ZMIANA TREŚCI SWZ Nr 3

ZESTAW PYTAŃ I ODPOWIEDZI Nr 5

Dot.: Postępowania o udzielenie zamówienia publicznego prowadzonego w trybie podstawowym pn. „Przebudowa wraz z rozbudową i wyposażeniem w bazę dydaktyczną budynku Centrum Kształcenia Zawodowego i Ustawicznego w Lesznie”.

Pytanie nr 23:

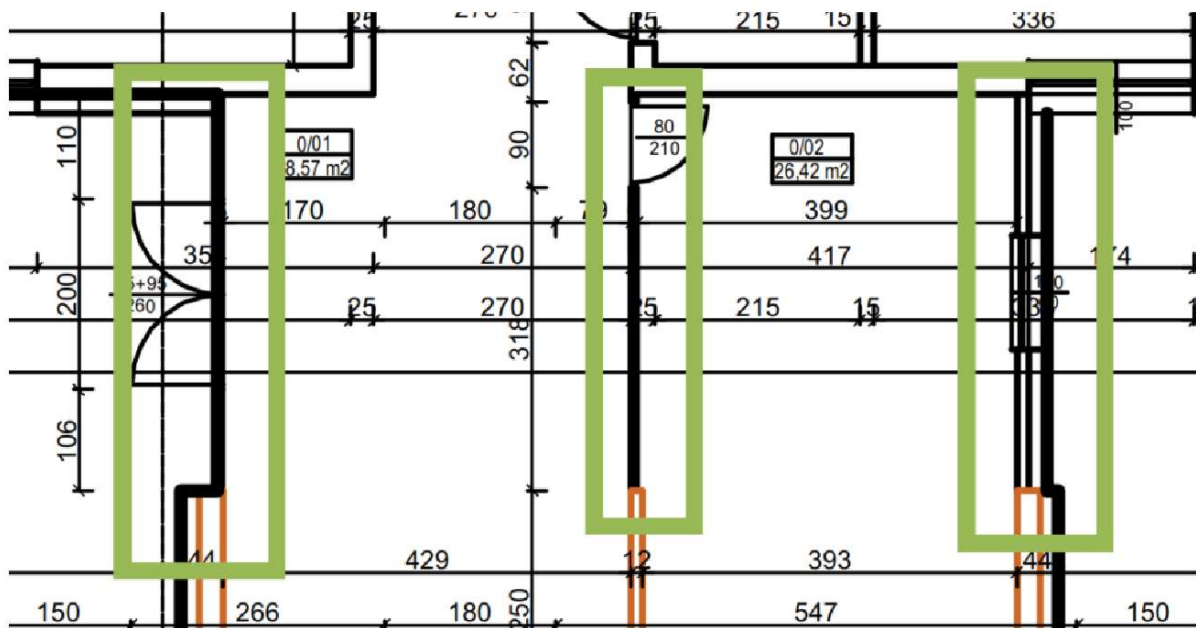
Prosimy o informację, czy w pomieszczeniu 0/72 w miejscu otworu 300/250 mają być zaprojektowane drzwi, okno, czy brama wjazdowa?

W pomieszczeniu 0/72 nie ma takiego otworu. Pomieszczenie nr 0/72 znajduje się w nowo projektowanym budynku.
